**Avis délibéré de la Mission Régionale
d'Autorité environnementale
de La Réunion**

**sur le projet de mise en compatibilité du PLU de Bras Panon avec la déclaration
de projet d'une station de potabilisation**

n°MRAe 2016AREU07

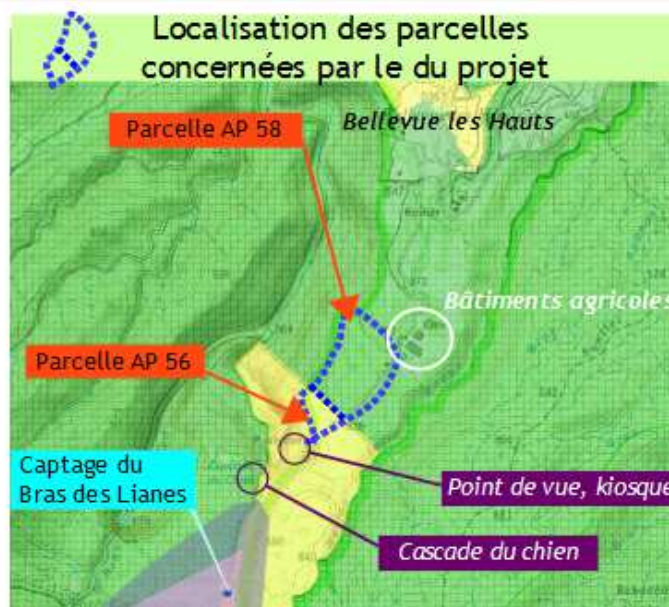
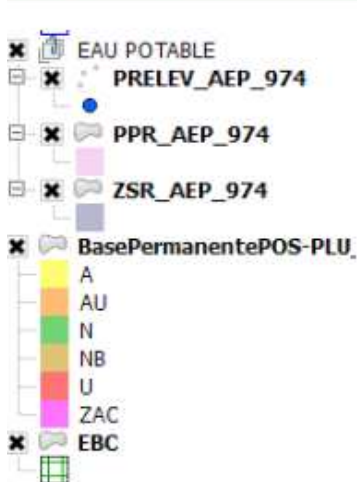
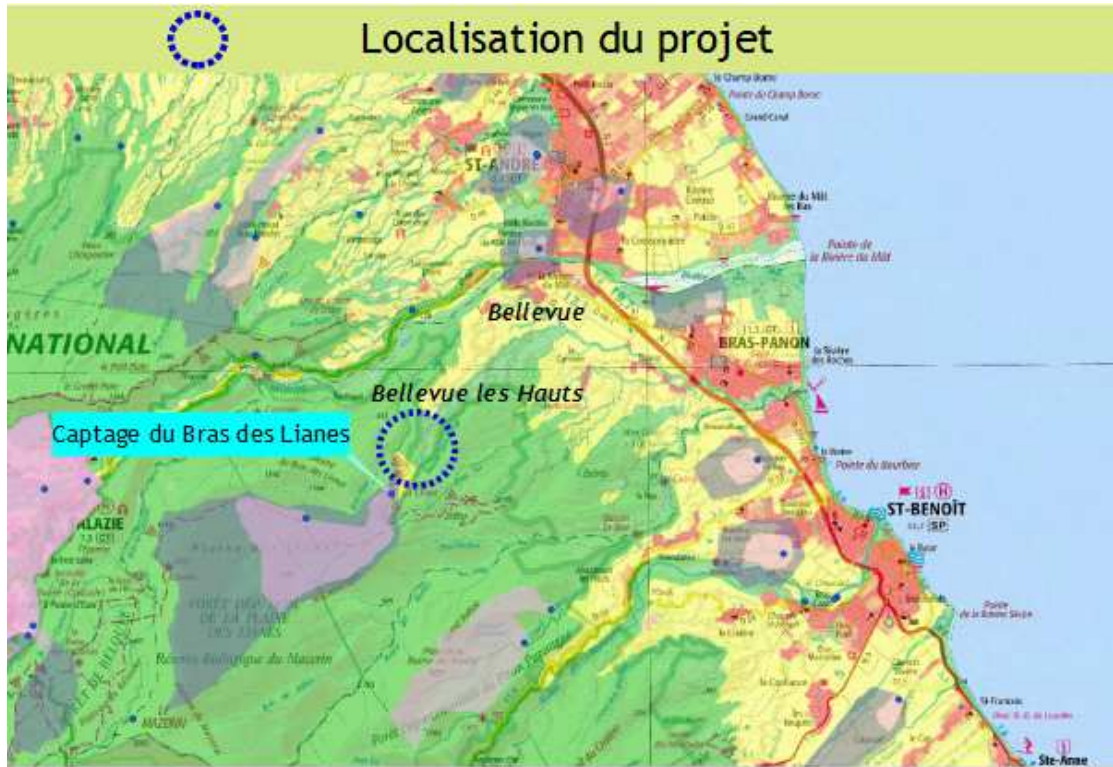
La présentation se rapporte uniquement aux caractéristiques du site concerné par l'implantation de la station de potabilisation. S'agissant de l'évaluation environnementale du PLU et non uniquement du projet de station, le lecteur a également besoin de comprendre les enjeux du sujet à l'échelle de la commune.

➤ *L'Ae recommande au maître d'ouvrage de compléter sa présentation par :*

- une analyse globale de la situation de la commune au regard de son approvisionnement en eau potable (nombre, localisation et caractéristiques des points de captage approvisionnant la commune en eau potable) et de la qualité de l'eau distribuée. Une illustration cartographique du sujet, représentant tous les points de captages et les périmètres de protection correspondants, serait un complément utile pour la bonne compréhension du sujet,

- une carte cadastrale faisant apparaître la propriété des différentes parcelles, de la zone comprise entre les bâtiments agricoles au Nord et le captage du Bras des Lianes au Sud.

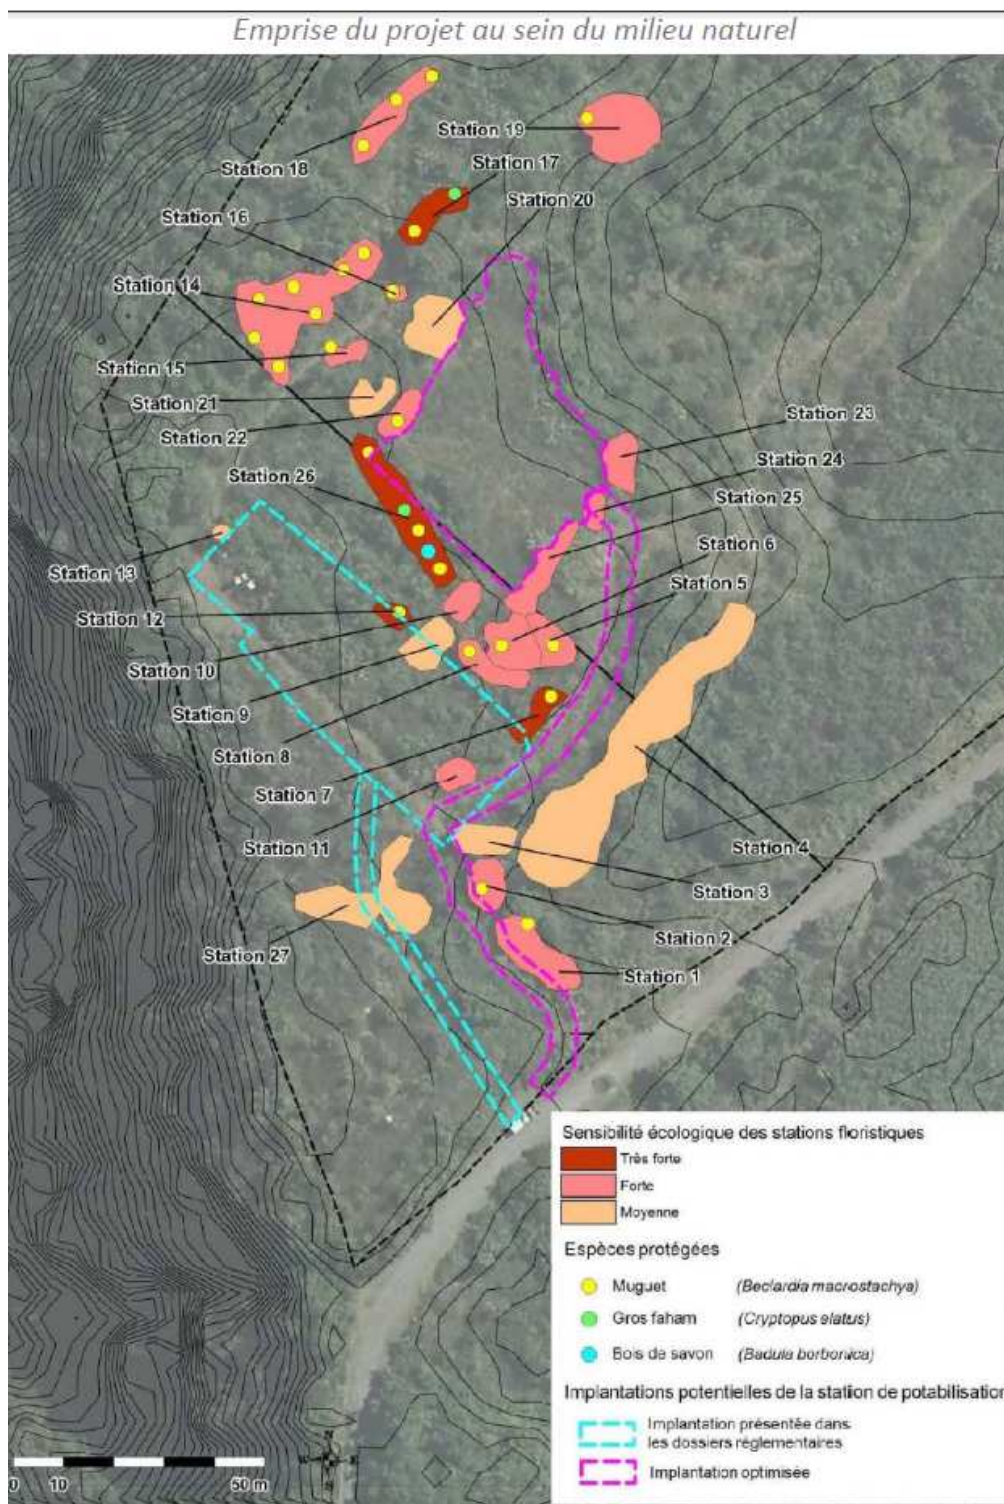
L'incidence n'est pas clairement caractérisée puisque le rapport aborde le sujet sous l'angle réglementaire tout en évoquant succinctement le débroussaillage, la perte du couvert végétal et le dérangement de la faune.

- *L'Ae recommande au maître d'ouvrage de développer l'analyse des incidences sur la faune, la flore, les habitats.*

L'incidence n'est pas caractérisée.

- *L'Ae recommande au maître d'ouvrage d'apporter les éléments d'informations minimales concernant le dispositif d'assainissement autonome et la canalisation d'eau pluviale (localisations, incidences...).*
